## PROJET D'EXPLOITATION PAR VOIE SOUTERRAINE DU GISEMENT MÉQUILLON UG1 PAR CANADIAN ROYALTIES INC.

Document de réponses aux questions et commentaires de la Commission  
sur la qualité de l'environnement Kativik

Canadian Royalties inc.  
Dossier 3215-14-007

Novembre 2021

**Carte 1 Révisée / Revised map 1**

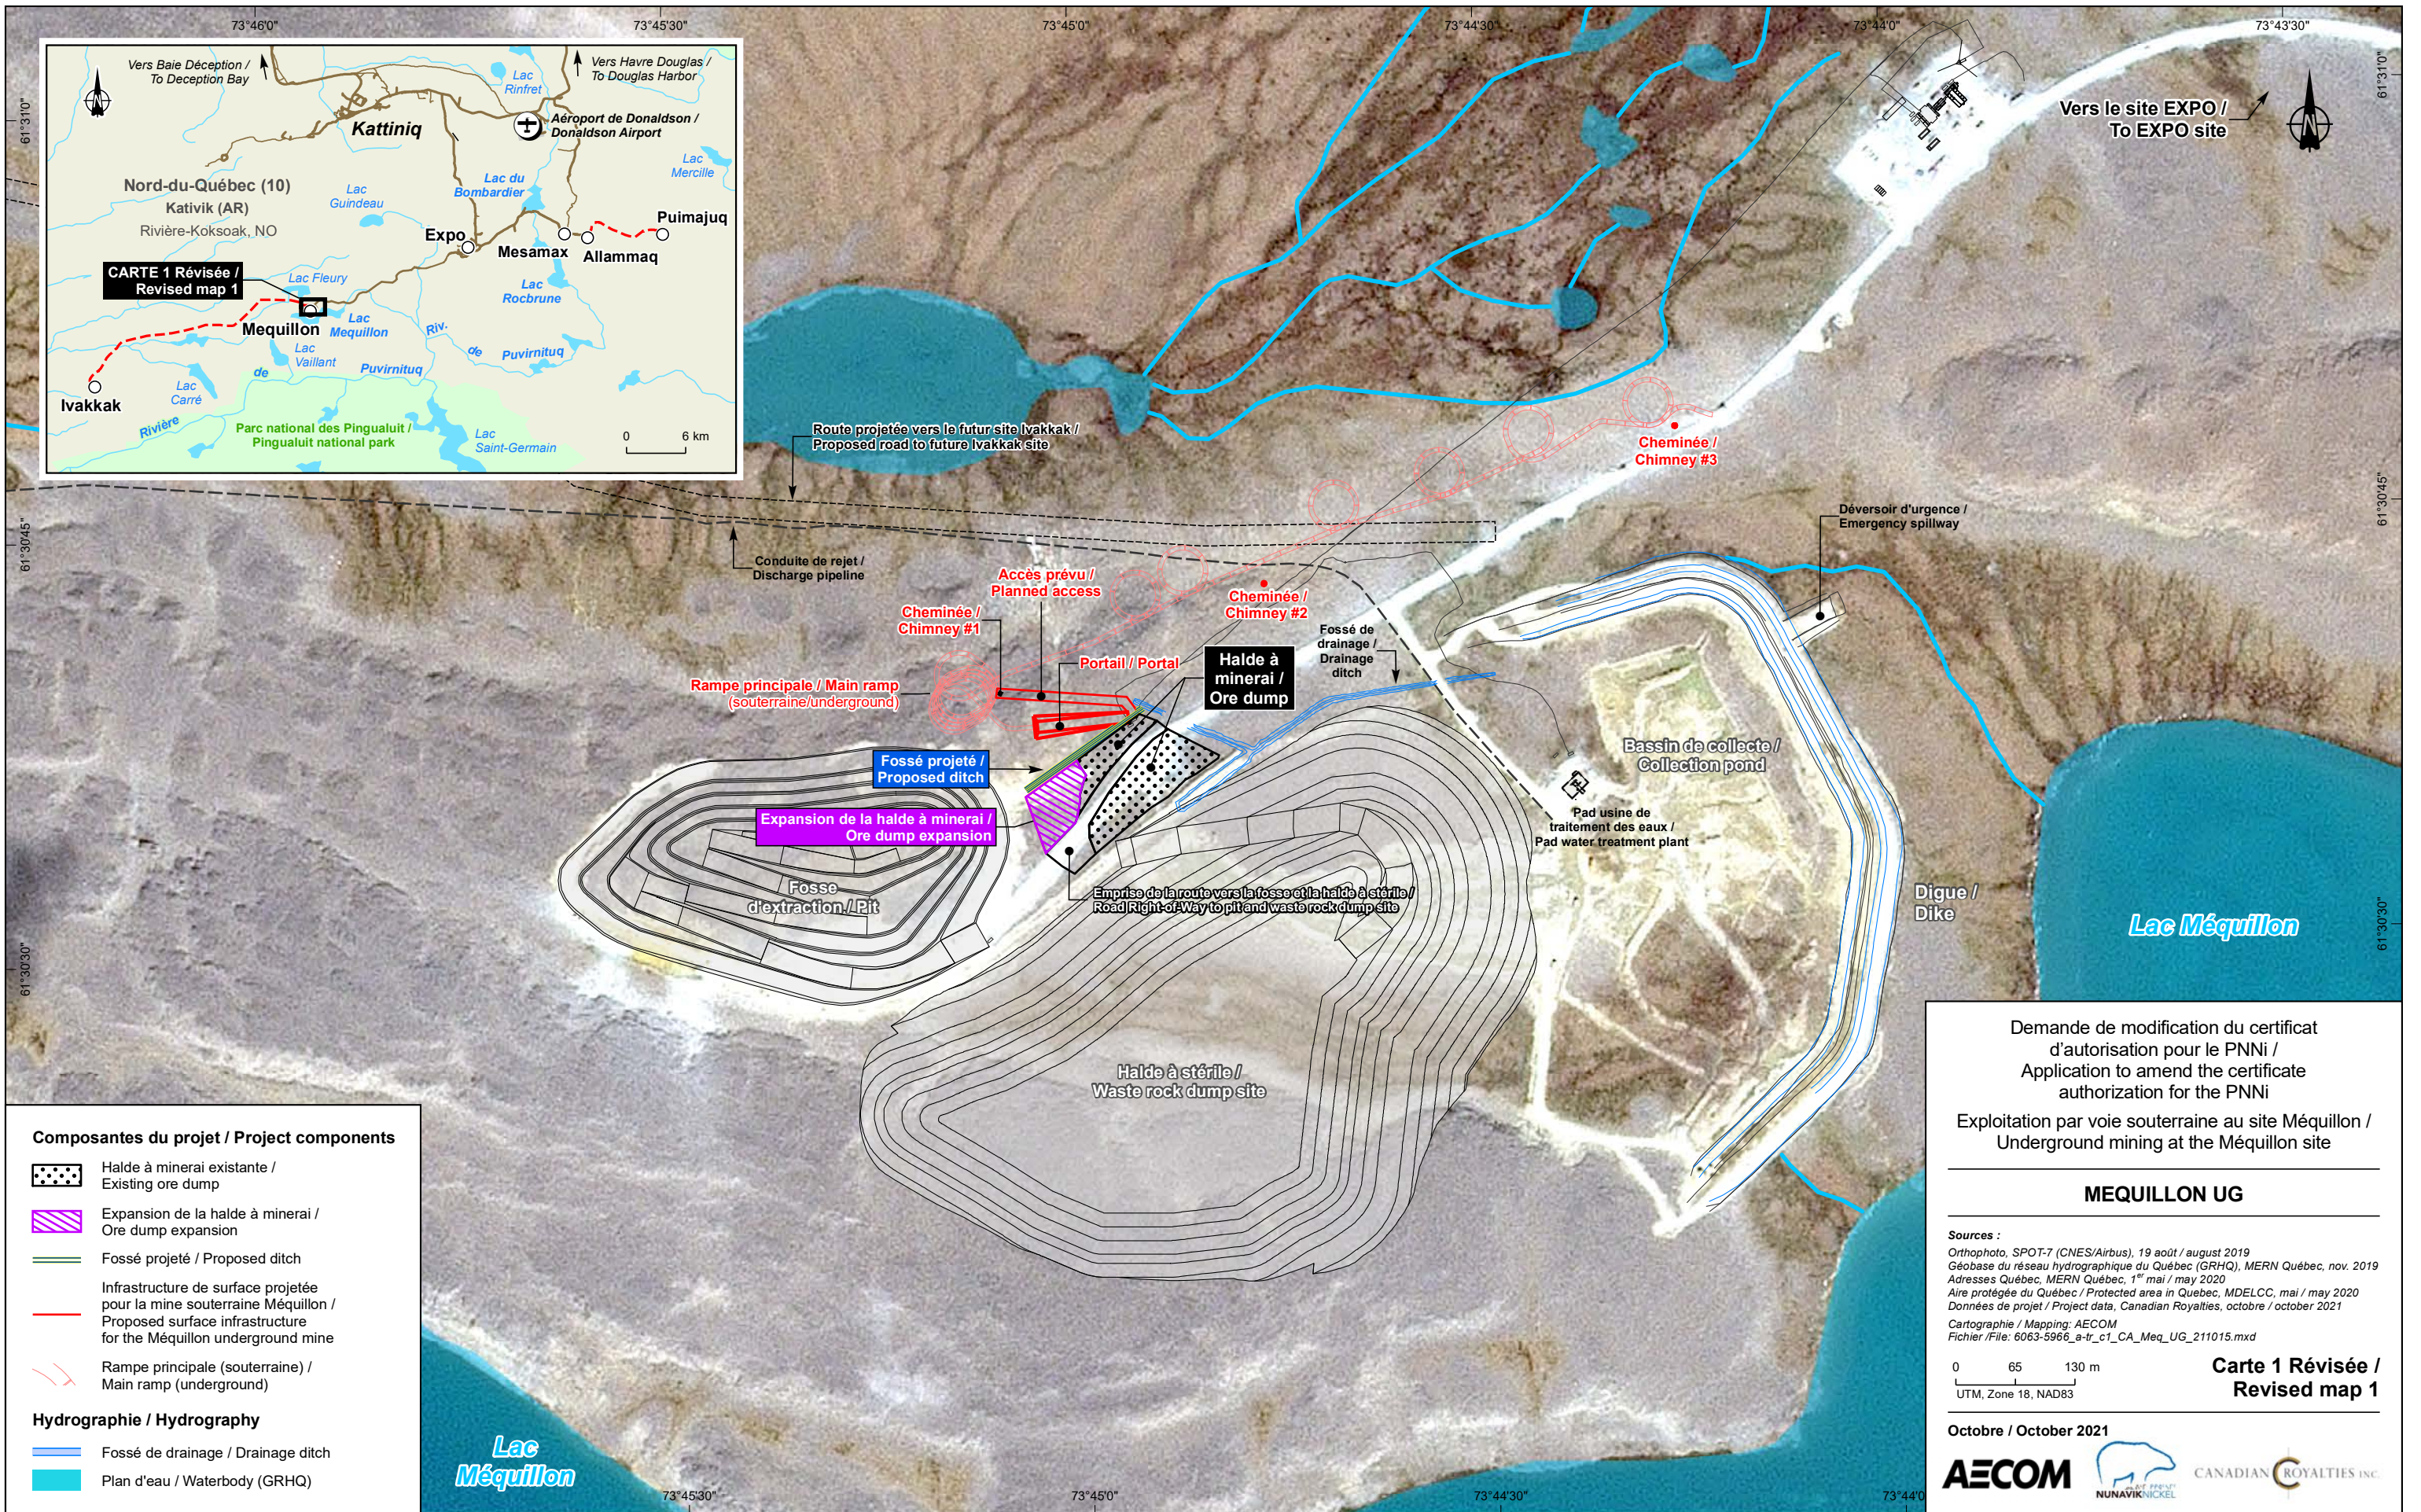
- QC-3.** *Pour les opérations souterraines au gisement Méquillon UG1, le promoteur doit préciser si des fossés seront nécessaires afin de détourner les eaux propres ou les eaux contaminées dans le secteur où seront installées les nouvelles infrastructures.*

- QC-4.** *Le promoteur doit préciser pourquoi la halde de minerai existante n'aura pas besoin d'être agrandie et démontrer que les eaux qui pourront potentiellement entrer en contact avec le minerai sur la nouvelle halde seront détournées vers le bassin de collecte des eaux.*

- QC-6.** *Le promoteur doit fournir une description et un plan détaillé du mode d'entreposage et détailler les mesures qui seront mises en place pour contrôler le drainage en périphérie. Advenant que l'entreposage de minerai ne puisse être fait sous abri, le promoteur doit indiquer les mesures qui seront mises en place afin de prévenir l'érosion éolienne et la contamination des eaux de surface et souterraine.*

**QC-7.** *Le promoteur doit localiser l'aire d'entreposage temporaire du minerai d'une superficie de 13 000 m<sup>2</sup> qui sera située à proximité de la zone prévue pour l'aménagement des bâtiments et préciser la durée d'utilisation afin de confirmer que la notion de « temporaire » ne signifie pas de « courte durée ».*

- REP-3.** Le seul fossé nécessaire pour les infrastructures supplémentaires est le fossé de collecte des eaux contaminées, qui contourne la halde à minerai. Ce n'est pas nécessaire que le portail soit drainé par le fossé, car toute l'eau qui entre dans l'excavation du portail sera gérée sous terre. Une carte du plan d'aménagement du site révisée (carte 1 de la demande) est présentée à l'annexe A. Aucun fossé de détournement de l'eau propre n'est requis.

- REP-4.** La halde à minerai existante sera agrandie à une superficie de 1,3 ha tel que présenté à la carte 1 (annexe A). Alors que le projet d'exploitation en fosse est fait à un taux d'extraction de minerai de 1500 tonnes par jour, le projet Méquillon UG1 aura un taux d'extraction de 2200 tonnes par jour. Ceci explique le besoin pour une plus grande superficie pour l'entreposage temporaire de minerai. Les eaux qui pourront potentiellement entrer en contact avec le minerai sur la nouvelle halde seront détournées vers le bassin de collecte des eaux au moyen de l'extension du fossé mentionné dans la réponse à la QC-3 (voir carte 1 à l'annexe A).

Les eaux de surface seront protégées par l'extension du fossé de contact tel que présenté à la carte 1 révisée (réf. QC-3) qui récupère les eaux et les dirige vers le bassin de collecte principal. Les eaux souterraines ne sont pas à risque compte tenu de la présence du pergélisol.

**REP-7.** La localisation de la halde à minerai est précisée sur la carte de l'annexe A. La durée d'entreposage de minerai sera temporaire, soit d'une période de quelques heures à quelques semaines dépendant du taux de transport vers Expo.
